Vysvětlení zadávací dokumentace II

v rámci výběrového řízení

Dodávka interiérového vybavení pro knihovnu a kreativní centrum Jáchymov

1-4) Regály

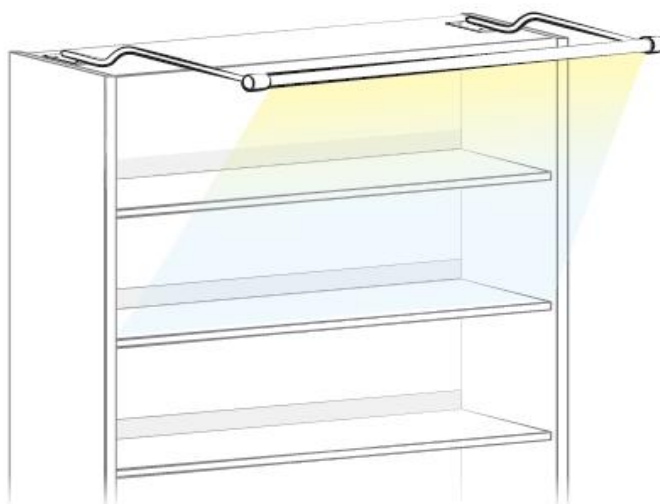
Jak vypadají police v Řezu? Navrhujeme ohnutý plech viz nákres.

Sokl z jakého materiálu a jak vysoký?

[Ano může to být ohýbaný plech.](#)

[Sokl v provedení bočnic, v. cca 100 mm](#)

S6 - Atypicky čtenářsky stůl

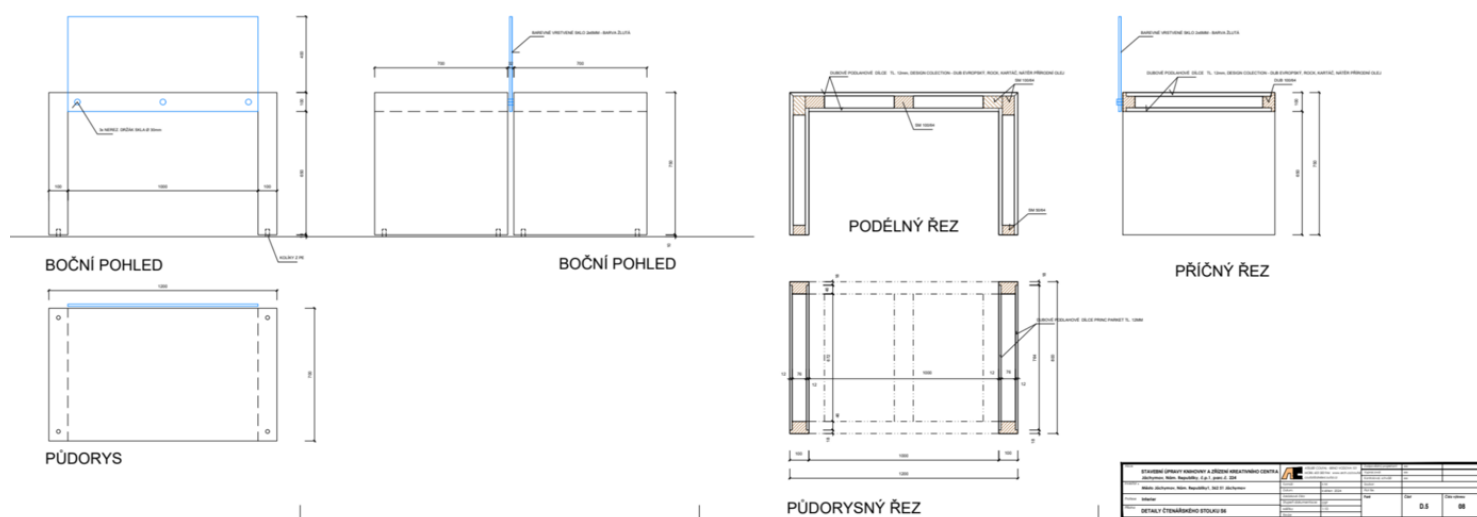
Spoje na 45 stupňu?

Detail pohledové části viz náčrtek?

Rozměr šířky 700 nebo 800 je v zadání jinak

Ano, viz výkres.

Zadavatel nechápe podstatu dotazu dodavatele, ani k čemu konkrétně se dotaz vztahuje.

Platí rozměr hloubky stolu 700 mm.
